**Avis de la Mission Régionale d'Autorité environnementale
de Nouvelle-Aquitaine sur
le projet de forage de 8 nouveaux puits d'exploitation
d'hydrocarbures à la Teste-de-Buch (33)**

n°MRAe 2023APNA68

dossier P-2023-13926

Localisation du projet : commune de La Teste-de-Buch (33)
Maître(s) d'ouvrage(s) : Vermilion Rep
Avis émis à la demande de l'Autorité décisionnaire : préfet de la Gironde
en date du : 15 mars 2023
dans le cadre des procédures d'autorisation : ouverture de travaux d'exploitation de mines
d'hydrocarbures liquides ou gazeux

Figure n°6 – Coupe géologique schématisée des aquifères du Tertiaire sur la concession de Cazaux (source : page 43)

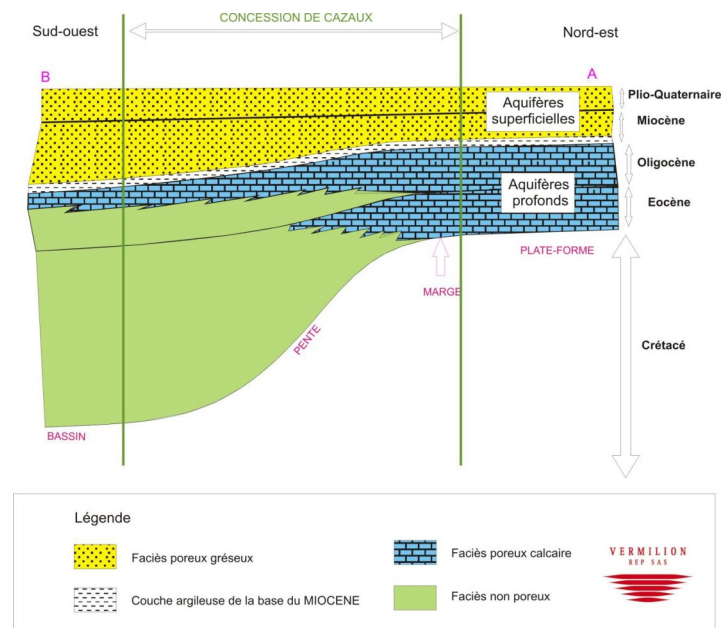
La MRAe souligne que les données utilisées sont relativement anciennes et ne semblent pas tenir compte du contexte du changement climatique. Elle rappelle que la ressource en eau est identifiée comme un enjeu fort du territoire dans l'état initial du Plan Climat Air Energie territorial (PCAET) du Bassin d'Arcachon et du Val de l'Eyre (33), que la population du bassin d'Arcachon croît, et renvoie à ce titre aux analyses formulées dans son avis sur le PCAET⁶.

La MRAe recommande de préciser les pressions quantitatives subies par les différentes masses d'eau souterraines en prenant en compte l'évolution récente des consommations, les tensions potentiellement identifiées, et le contexte du changement climatique.

Figure n°9 – Schéma de principe d'aménagement d'une plateforme type (source : page 151)

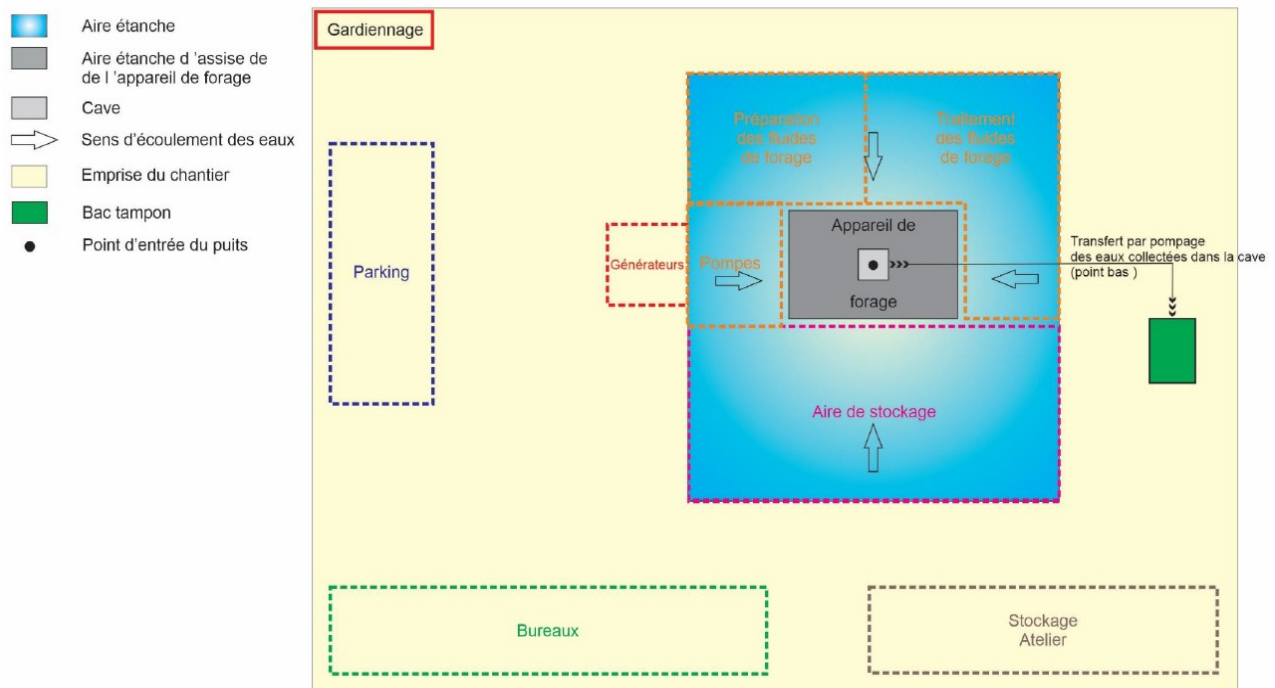
La MRAe souligne que, compte-tenu de la présence de captages d'eau potable dans les aires d'étude, il conviendra de prévenir sans délai l'exploitant de la distribution d'eau, le préfet, et la délégation départementale de la Gironde de l'ARS Nouvelle-Aquitaine de tout accident entraînant le déversement de substances liquides ou solubles dans ou vers les périmètres de protection de ces captages.
